Oggetto: [ID: 8289] Belmonte in Sabina, Castel Sant'Angelo, Cittaducale, Mompeo, Montenero Sabino, Monte San Giovanni in Sabina, Rieti, Salisano, in Provincia di Rieti (RI). Progetto definitivo "Nuovo tronco superiore acquedotto del Peschiera – dalle Sorgenti alla Centrale di Salisano" - "Progetto di messa in sicurezza e ammodernamento dell'approvvigionamento del sistema idrico del Peschiera". Intervento inserito nell'Allegato IV al D.L. n. 77/2021 convertito con modificazioni dalla L. 108/2021. Procedura di V.I.A./PNRR, ai sensi dell'art. 23 del D.Lgs.n.152/2006 dell'intervento in PNRR inserito nell'Allegato IV al D.L.n. 77/2021 convertito con modificazioni dalla L.108/2021, integrata con la valutazione di incidenza di cui all'art. 5, del D.P.R. 357/1997 e Verifica del Piano di Utilizzo Terre, ex D.P.R. 120/2017, art. 9.
Proponente ACEA ATO2 S.p.A.

RICHIESTA INTEGRAZIONI DOCUMENTALI DEL MINISTERO DELLA CULTURA

Fig. 3 stralci della documentazione di progetto riferiti al manufatto M6

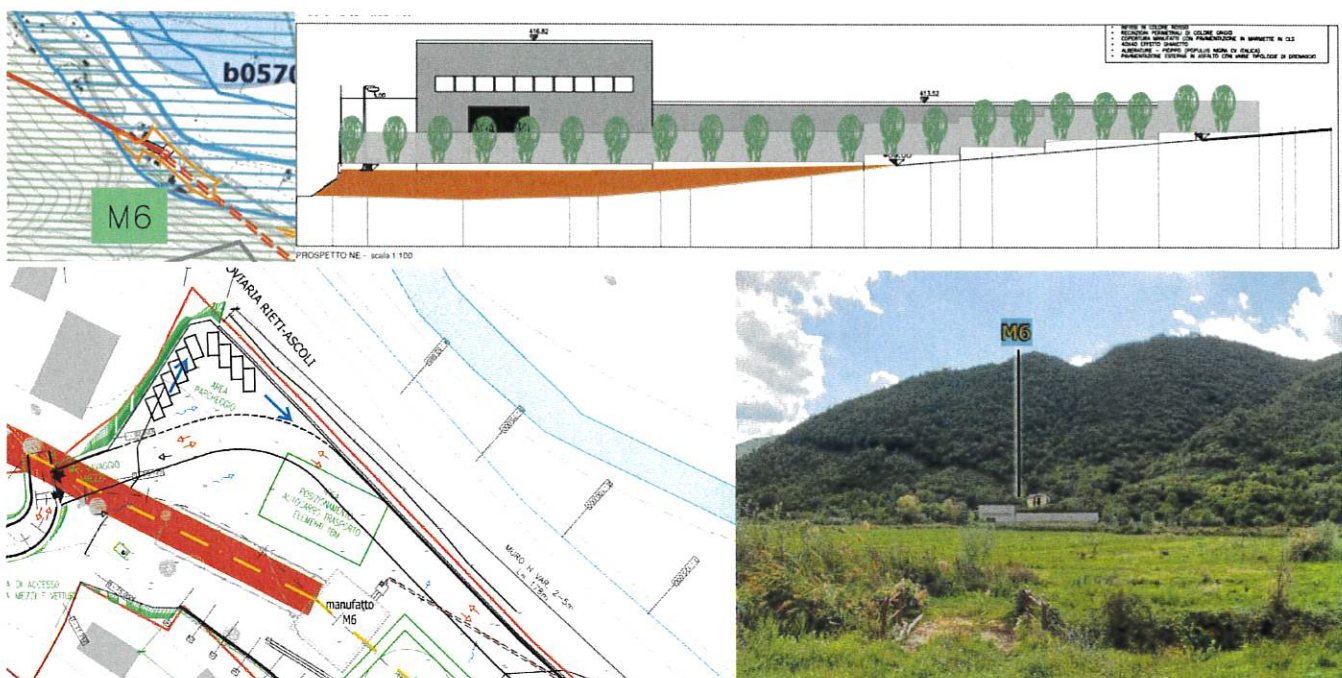
- Nell’area delle **Sorgenti del Peschiera. Area M6** e relative opere così descritte nella Relazione Paesaggistica (cfr. A194PD R007 6) “*manufatto di partenza del nuovo acquedotto (vedere elaborati con codifica A194PD MA6): in tale area verrà realizzata una strada di accesso e un piazzale della superficie di circa 1148 m², finiti in asfalto, e un manufatto di accesso alla vasca di carico della superficie di circa 265 m², e altezza 8,4 m, a cui si aggiunge un manufatto di copertura del primo tratto della galleria Ponzano della superficie di circa 362 m², di altezza variabile da 4,8 m a 2,5. Nel manufatto sono inoltre realizzati gli scarichi delle condotte in arrivo in discesa da M5, corredati da un sistema di svuotamento con pompe di aggotamento collegato a un manufatto di scarico di emergenza già presente nell’area a servizio dell’acquedotto esistente”*. Il **Manufatto M6** e le relative opere ricadono in beni tutelati “*ope legis*” ai sensi dell’art.142, co.1 del Codice come lett. c) Rio Peschiera (c057 0712), art. 36 norme del PTRP, e lett. g) aree boscate tutelate art.39 norme del PTRP .

- Area manufatto M6
- Area Manufatti Salto di Monte e salto di Valle
- Area Manufatti Turano monte e turano Valle
- Manufatto SGR
- Manufatto Nuovo Bipartitore

Fig. 4 stralci della documentazione di progetto riferiti al manufatto Area Salto monte (cfr. elaborato A194PD_AFS_D083_6)

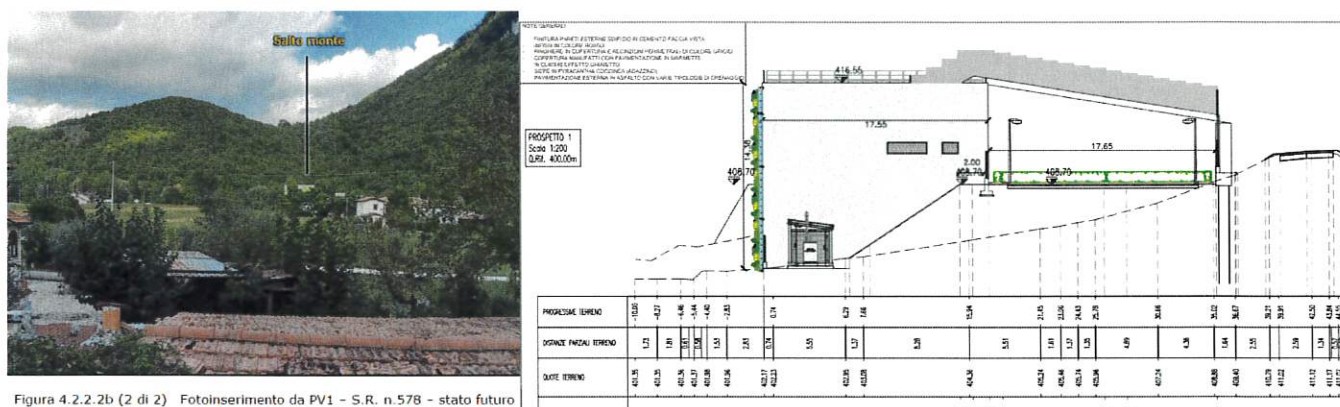
- Nella **Valle del Salto**, **Area Salto Monte**: le opere permanenti comprendono un'ampia area recintata (circa 1.300 mq) che comprende la strada e il piazzale di accesso (della superficie di circa 512 mq), finiti in asfalto, al manufatto del pozzo di monte del sifone dell'attraversamento della valle del Salto, della superficie di 390 mq e di altezza verso la valle di 14,3 m e di 7,8 m verso il versante. Data la significativa altezza della facciata verso la valle, il progetto ne ha previsto il parziale mascheramento con essenze rampicanti. All'interno della recinzione sono inoltre previsti alcuni ulteriori fabbricati minori, quali cabinato del gruppo elettrogeno (area 20 mq, altezza 3,2 m) e il fabbricato elettrico (area 45 mq, altezza 3,2 m). infine, fuori dalla recinzione è presente una nuova cabina di derivazione elettrica (area 8 mq, altezza 3,2 m). Infine, è previsto uno scarico di emergenza composto da una condotta DN2500 che termina al fiume Salto dove è prevista un'opera di restituzione costituita da una soglia in calcestruzzo e muri laterali di protezione. Le opere Salto di Monte interferiscono con art.142, co.1, del Codice, lett. c) Fiume Salto c057 0798 art. 36 delle norme del PTPR, e lett. g) aree boscate tutelate art.39 delle norme del PTPR

Fig. 5 stralci della documentazione di progetto riferiti al manufatto di Turano monte (cfr. elaborato Manufatto di monte A194PD_AFT_D111)

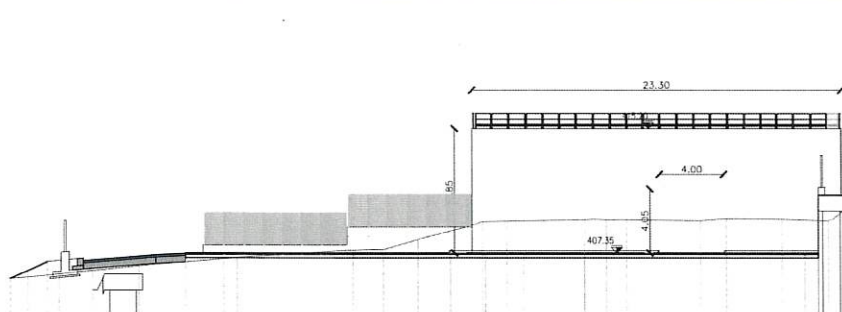
- Nella **Valle del Turano**, **Area fiume Turano**: "Nelle varie aree sono previsti i seguenti nuovi manufatti permanenti (cfr. elaborati con codifica A194PD AFT). Turano Monte: una strada di accesso (area 650 m²) conduce ad un'ampia area recintata (circa 1.200 m²), in cui sono localizzate le opere permanenti che comprendono il piazzale (della superficie di circa 700 m²), finito in asfalto, il manufatto del pozzo di monte del sifone dell'attraversamento della valle del Turano, della superficie di circa 450 m² e di altezza di 7,8 m. All'interno della recinzione sono inoltre previsti alcuni ulteriori fabbricati minori, quali cabinato del gruppo elettrogeno (area 20 m², altezza 3,2 m) e il fabbricato elettrico (area 45 m², altezza 3,2 m). Infine, fuori dalla recinzione è presente una nuova cabina di derivazione elettrica (area 12 m², altezza 3,2 m). Infine è previsto uno scarico di emergenza composto da una condotta DN2500 che termina al fiume Turano dove è prevista un'opera di restituzione costituita da una soglia in calcestruzzo e muri laterali di protezione. Il manufatto di scarico è dotato di un setto in cemento armato verticale ortogonale al canale per l'attivazione di un funzionamento a sifone atto ad assicurare la protezione igienico-sanitaria dell'acquedotto. Alla confluenza del canale nel Fiume Turano è realizzata un'opera idonea alla dissipazione di energia.

Turano Valle: presso tale area sarà realizzata una strada di accesso (area 370 m²) in raccordo alla viabilità esistente e un piazzale della superficie complessiva di circa 680 m², finiti in asfalto, e il manufatto del pozzo di valle del sifone dell'attraversamento della valle del Turano, della superficie di 370 m² e di altezza di 7,85 m". Le opere Valle del Turano interferiscono con art.142, co.1, del Codice, lett. c) Fiume Turano c057 0132 art. 36 delle norme del PTPR, e lett. g) aree boscate tutelate art.39 delle norme del PTPR
